**Référence : N°MRAe 2023APPACA11/3348**

**Objet : Mémoire en réponse à l'avis délibéré de la Mission régionale d'autorité environnementale Provence-Alpes-Côte d'Azur portant sur le projet de construction d'une aérogare d'affaires, de locaux pour le service de sauvetage et de lutte contre l'incendie des aéronefs et de hangars sur la commune d'Aix-en-Provence (13)**

**Avis délibéré  
de la Mission régionale d'autorité environnementale  
Provence-Alpes-Côte d'Azur**

**sur le projet de construction d'une aérogare d'affaires, de  
locaux pour le service de sauvetage et de lutte contre l'incendie  
des aéronefs et de hangars sur la commune d'Aix-en-Provence  
(13)**

Figure 2: localisation des points de mesures. Source : rapport de mesures acoustiques.

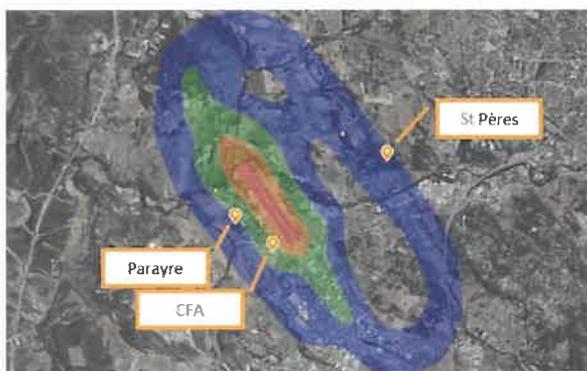
L'état initial présente les résultats des mesures acoustiques effectuées autour de l'aérodrome<sup>5</sup>, du 30 novembre au 16 décembre 2021, sur le chemin des Saints Pères à 2 200 m à l'est de la piste de l'aérodrome, et rue du lieutenant Parayre à 700 m à l'ouest de la piste, en zone D au PEB qui correspond à un Lden<sup>6</sup> aérien compris entre 50 et 55 dB(A)<sup>7</sup>. Il ressort :

- chemin des Saints Pères, une moyenne de 38 événements sonores les jours ouvrés et les dimanche, avec des pics comme le 7 décembre (74 événements), et des niveaux globaux d'exposition modérés (le LAeq<sup>8</sup> (6h-18h) est de 51 dB(A)). En revanche, les niveaux peuvent atteindre 75 dB(A) durant quelques périodes de la journée. Durant la période de mesures, 36 % des événements sonores ont dépassé le seuil de 62 dB(A) et 18 % le seuil de 65 dB(A) ;
- rue du lieutenant Parayre, une moyenne de 21 événements sonores les jours ouvrés, et des niveaux globaux d'exposition plus élevés (le LAeq (6h-18h) est de 55 dB(A)). Durant la période de mesures, 82 % des événements sonores ont dépassé le seuil de 62 dB(A) et 59 % le seuil de 65 dB(A).

La valeur limite réglementaire<sup>9</sup> de 55 dB(A) relative à l'indicateur Lden aéronefs n'est dépassée sur aucun des deux sites. La MRAe relève qu'en moyenne, l'aviation d'affaires est l'activité dont le niveau sonore maximum mesuré est le plus élevé (le LMax<sup>10</sup> moyen de ce type de transport varie entre 64 dB(A) et 71 dB(A) selon le site).

L'évaluation des impacts du projet sur les nuisances sonores présente des insuffisances :

- l'analyse ne rend pas compte de l'évolution de la situation sur les deux sites témoins examinés dans l'état initial ;
- les calculs acoustiques s'appuient uniquement sur l'indicateur Lden. Le bruit généré par les avions étant moins régulier, mais plus intense que celui du trafic routier, la comparaison par un indicateur moyenné ne reflète qu'imparfaitement la gêne ressentie par les riverains. Dans son [avis du 12 juin 2019](#), le Conseil national du bruit encourage l'utilisation des indicateurs évènementiels, qui s'intéressent aux caractéristiques des pics de bruit, et des indicateurs statistiques, qui permettent de les dénombrer ou d'étudier la variabilité des niveaux de bruit au cours d'une période donnée (LMax, NA62, NA65) en complémentarité des indicateurs énergétiques (Lden) ;
- le bruit routier et le bruit ferroviaire ne sont pas pris en compte dans l'évaluation.

**La MRAe recommande de compléter l'évaluation des impacts du projet sur les nuisances sonores par la comparaison des indicateurs LMax, NA62 et NA65 sur les deux sites témoins examinés dans l'état initial, en situations futures « avec projet » et « sans projet ». La MRAe recommande également d'intégrer le bruit routier et le bruit ferroviaire dans l'évaluation.**

Figure 3: localisation des points de mesures situés à l'extérieur du site de l'aérodrome. Source : rapport d'audit environnemental (qualité de l'air et des eaux de ruissellement).

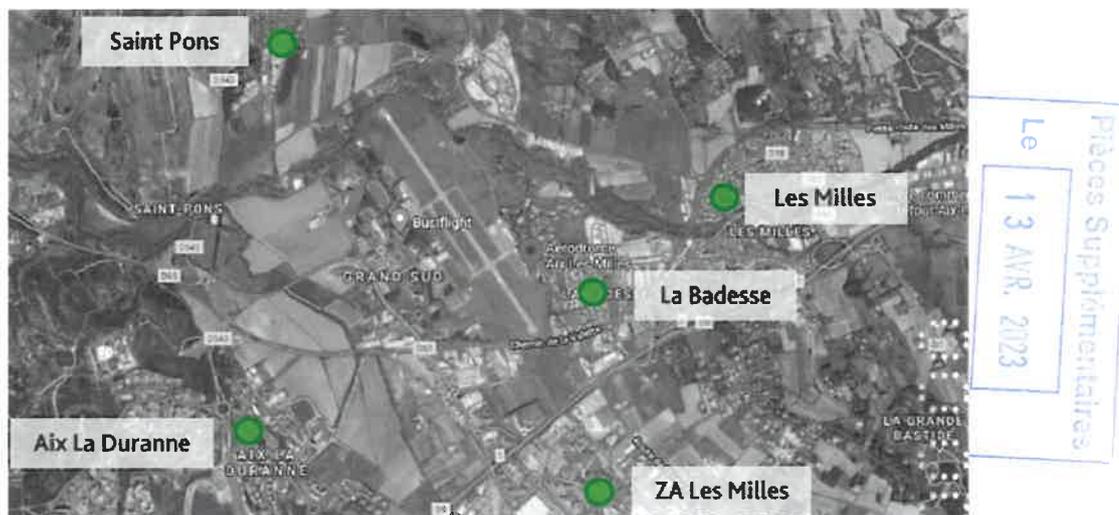
Le choix de l'emplacement des points de mesures de la qualité de l'air n'est pas expliqué. La MRAe relève qu'aucune mesure n'a été réalisée sous le tour de piste 2 à l'ouest de l'aérodrome (correspondant au point de mesures acoustiques rue du lieutenant Parayre, cf. chapitre 2.2).

**La MRAe recommande de comparer les résultats des mesures de la qualité de l'air aux dernières valeurs recommandées par l'Organisation mondiale de la santé.**
